## RESOLUCIÓN N°

### POR MEDIO DE LA CUAL SE ADOPTAN UNAS DETERMINACIONES

**EL SUBDIRECTOR DE RECURSOS NATURALES DE LA CORPORACIÓN AUTÓNOMA REGIONAL DE LAS CUENCAS DE LOS RÍOS NEGRO Y NARE "CORNARE", en uso de sus atribuciones legales, estatutarias, delegatarias, y**

Que funcionarios de la Corporación, procedieron a realizar visita de control y seguimiento y verificación al sistema de tratamiento de aguas residuales STAR – el día 13 de octubre del 2023 en atención a la queja ambiental y a evaluar la información presentada, para lo cual se generó el **Informe Técnico N° IT-07632 del 10 de noviembre del 2023**, dentro del cual se formularon unas observaciones, en donde se concluyó lo siguiente:

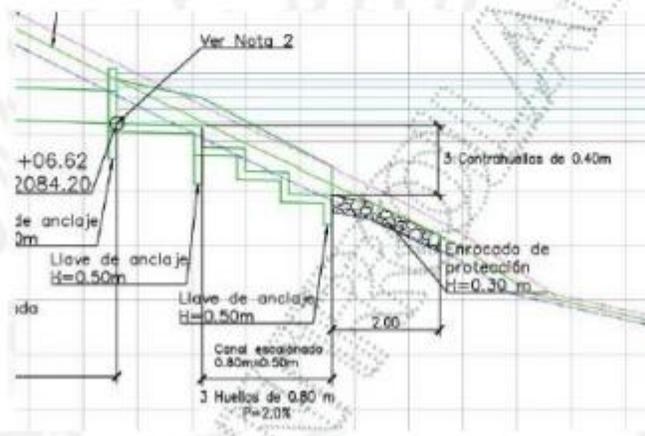
Una vez observado las estructuras, se evidencio que la obra N°1 (cabezote de descarga) se encuentra construida, la cual fue se implementó para el manejo de aguas lluvias que drenará las vías del proyecto Senderos de Cimarronas hacia la quebrada del mismo nombre, no obstante, la localización de esta corresponde con la ubicación de la obra de descarga de los sistemas de tratamiento de aguas residuales. Por otro lado, la obra N°2 (canal escalonado en concreto y enrocado) no se encuentra construido, se observó una brecha en tierra.

- Verificar la información remitida, la cual debe ser determinante con el diseño y consecuente con las obras implementadas en campo.
  - Informar a la fecha cual es el manejo de las aguas lluvias en el proyecto, teniendo en cuenta las obras autorizadas por la Corporación mediante la Resolución N°RE-04569-2021 del 14 de julio de 2021 (cabezotes y disipadores) (Expediente N°05615.05.38111)
